# 正式图纸

型 号	BJT004	设计	制图	审核	核准	视图
名 称	装配图		孙美凤	2012.06.28		⊕
材 料		第 1 页, 共 1 页	2009-10-20	宋检望	比例:	2: 1: 1
绘图单位: mm	普通公差: ±0.05	<b>BJ</b> ® BAO JIE ELECTRONICS (SHEN ZHEN) LIMITED 宝捷时计电子 (深圳) 有限公司

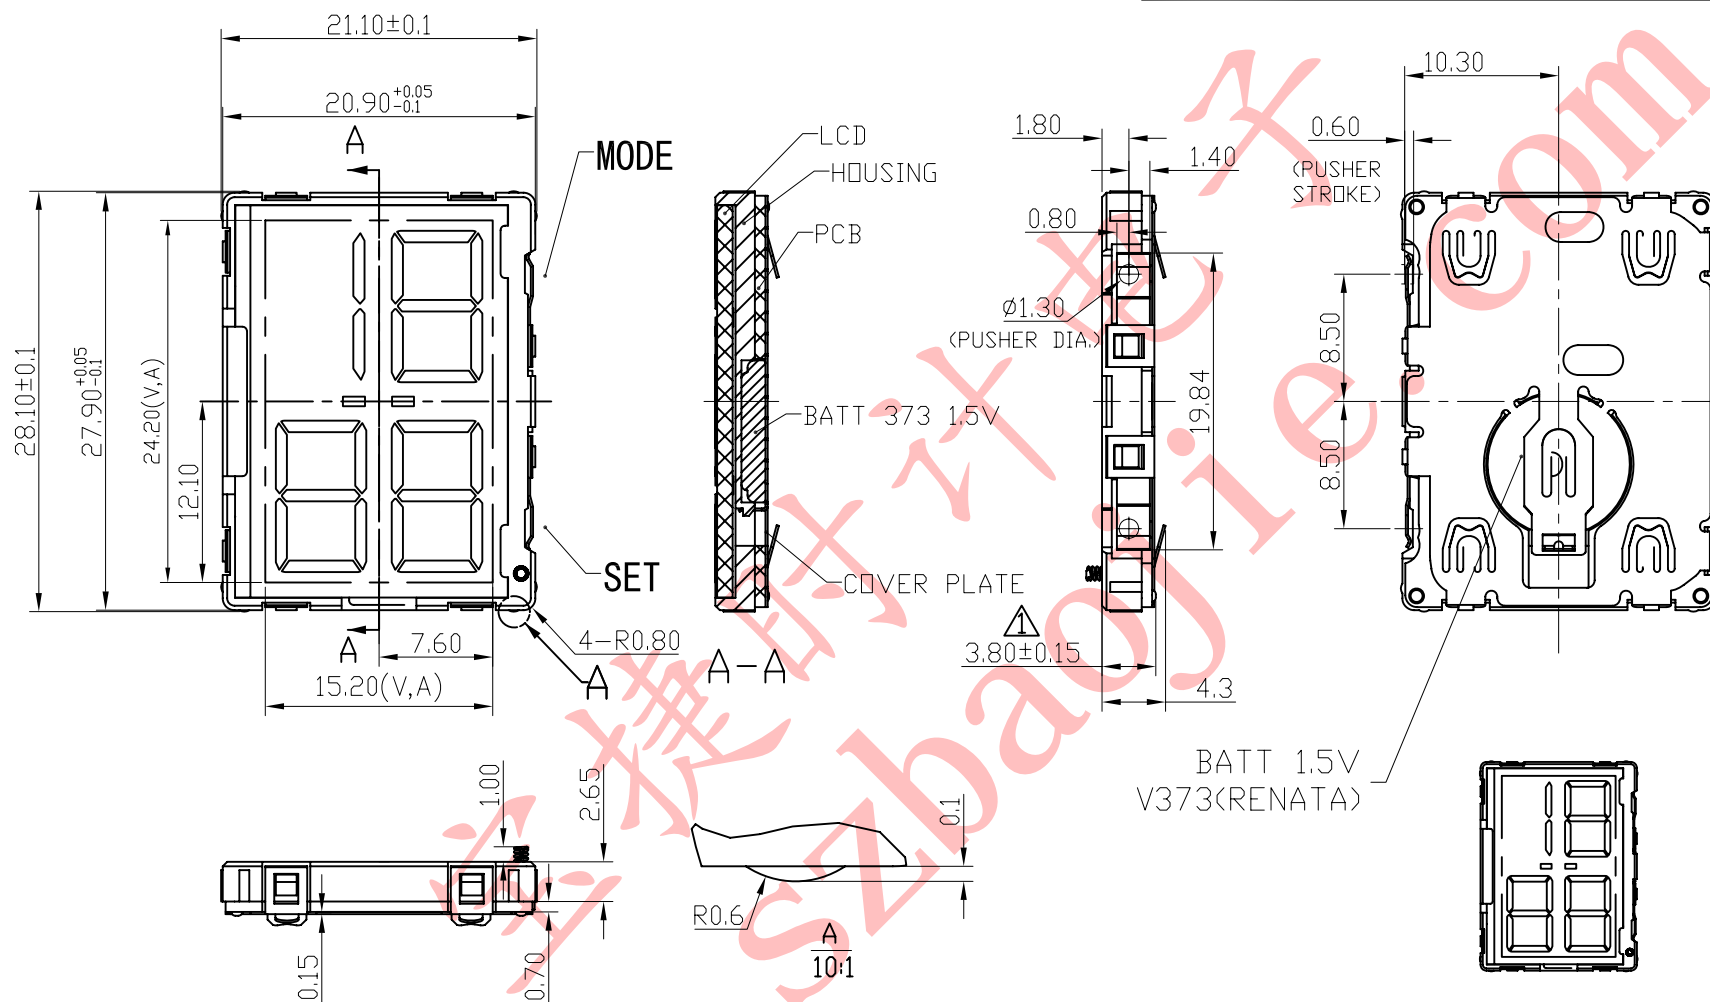
修订		版本	B
项目	描述	日期	
⚠	对照实物, 将机芯厚度从3.60mm改为3.80mm	2012-06-28

- 1、机芯尺寸 (包含突出): 21.10±0.1 X 28.10±0.1
- 1、机芯尺寸 (不包含突出): 20.90<sup>+0.05</sup><sub>-0.1</sub> X 27.90<sup>+0.05</sup><sub>-0.1</sub>
- 3、机芯厚度 (无蜂鸣片): 3.80±0.15
- 4、建议配壳尺寸 (不含面圈厚度): 21.10<sup>+0.05</sup><sub>-0</sub> X 28.10<sup>+0.05</sup><sub>-0</sub> X 3.9<sup>+0.05</sup><sub>-0</sub>
